Testopstelling ivm zicht op het park van omwonenden

18 juli 2019

Op verzoek van een aantal inwoners van Hernen heeft Zonel op 17 juli 2019 een testopstelling geplaatst op de beoogde zonneparklocatie van de familie Burgers aan de Kampbroek 5 in Hernen.

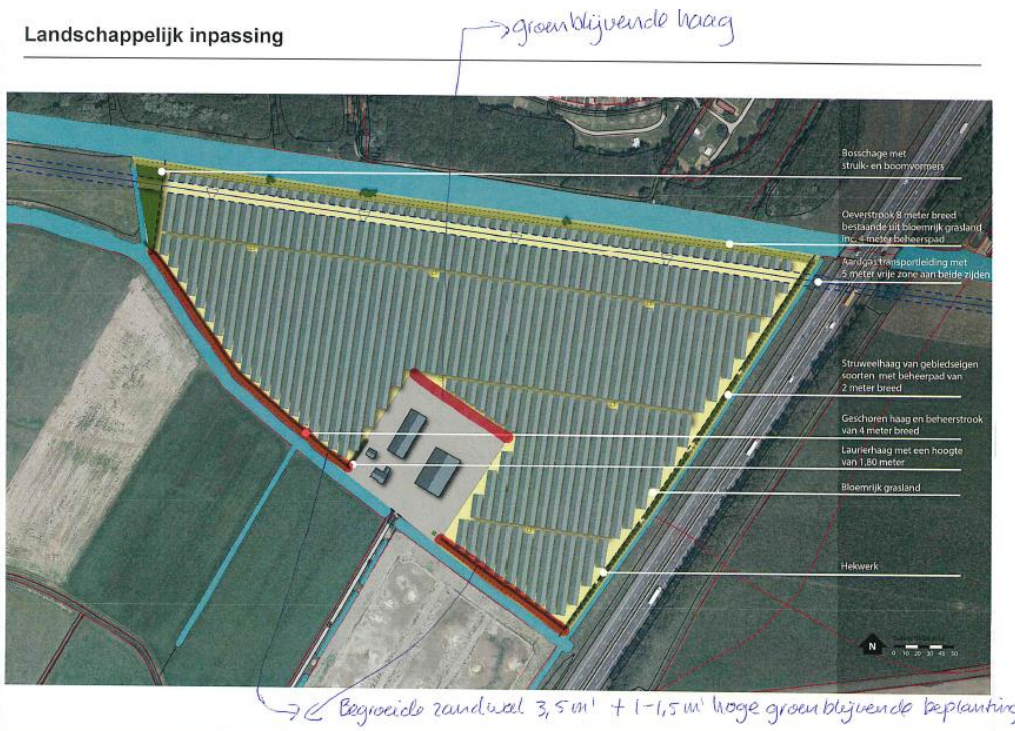
Proefondervindelijk is vastgesteld dat bij een hoogte van het terrein van circa 7m+NAP, de afscherming van het terrein circa 4,5 meter hoog moet zijn aan de zuidzijde. Hiermee zal er geen zicht meer op het park zijn vanaf de zuidzijde.

Het voorstel is deze afscherming uit te voeren als een begroeide grondwal van 3,5 meter hoog, met daarbovenop groenblijvende beplanting van 1- 1,5 meter.

Daarnaast zal het linker gedeelte van het terrein worden afgegraven tot een hoogte van 7 m +NAP. Het rechter gedeelte wordt niet afgegraven of opgehoogd.
